第 28 回宮崎海岸市民談義所 議事要旨

日時: 平成 27 年 10 月 16 日(金) 19:00~21:10

場所:佐土原総合支所研修室

(第 10 回委員会資料 10-Ⅱ p. 32, 33)

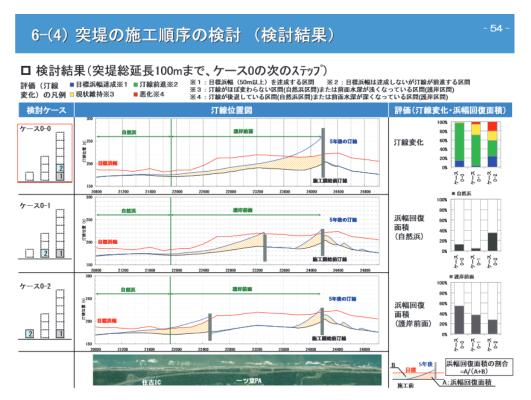
・ 突堤を伸ばす順番は、どのような技術的な検討から決まったのか事務局に説明しても らいたい。

・検討は、まず、本突堤 50m を最初に造るというのは共通とし、その後、本突堤 50m から先、突堤をどのように伸ばしていくと砂が効果的に溜まるのかというシミュレーション検討している。その結果、ケース 0-0 が汀線の前進が最も多いため、ケース 0-0、まず本突堤を 100m まで伸ばすというのを計画上決めている。

□ 横断図(NO. 5)

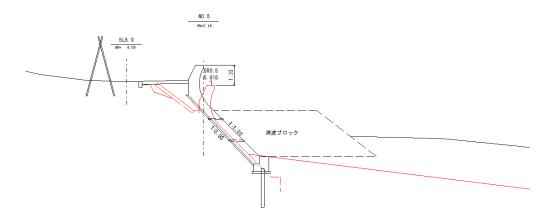
・浜山の護岸工の被災で、ブロックが下に下がって海側にずれたとのことであるが、な ぜそのような動きが起きたのか。護岸が崩れてしまったことの要因についてもう少し 詳しく教えてほしい。

・浜山の護岸の被災ブロック、これが沈んでしまった理由はなぜかという質問について 担当部局から回答をお願いしたい。

・現在調査中のためはっきりとしたことは言えないが、説明資料別紙 p. 4 の赤い線が 10 月に測量した地盤線である。それに対して、国交省実施の測量データを見ると、7月末の時点では赤い破線のあたりまで地盤が下がっていたようである。その1カ月前の6月の時点では、黒い線まで地盤の高さがあったため、1カ月の間に5 mぐらい侵食されたことによって防潮護岸が滑り落ちたのではないかと考えている。
